耐候性鋼橋梁部会への要望事項および回答一覧

耐候性鋼橋梁部会への要望事項および回答一覧

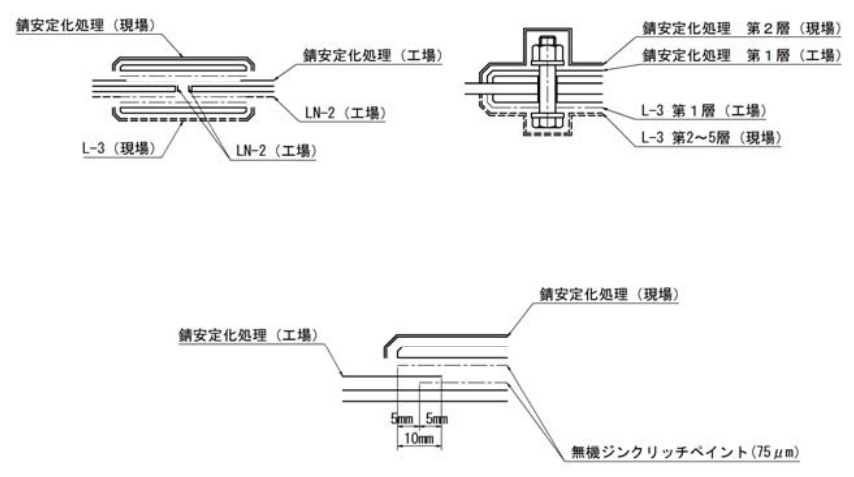
年度	番号	要望事項	回答
2015	1	ジンクのはみ出し防止のため、具体的にどのような塗分けを行っているか紹介して欲しい。	下図のように添接板内でジンクの境界が納まるように5mm程度控えて塗装した事例があります。 高力ボルト継手部詳細 
	2	表面処理を施した、HTB継手の品質について整理してほしい。添接板の表面処理を工場で塗布したいのだが、品質にどのように影響を及ぼすのか整理してほしい。	ボルトとの接触面に表面処理剤があると本締めしたときにリラクション値やすべり係数の低下をする懸念があります。表面処理剤ごとで影響を実験などで確認して使用する必要があります。もしくは、ボルトとの接触面に塗膜がないようにマスキングをして塗装を行うなどの工夫が必要です。
	3	同じような項目を記入する調査（受注実績調査）と必要事項を調整して調査を統合できないのでしょうか。	データベースの統合も含め、橋建内で現在対応を検討中です。
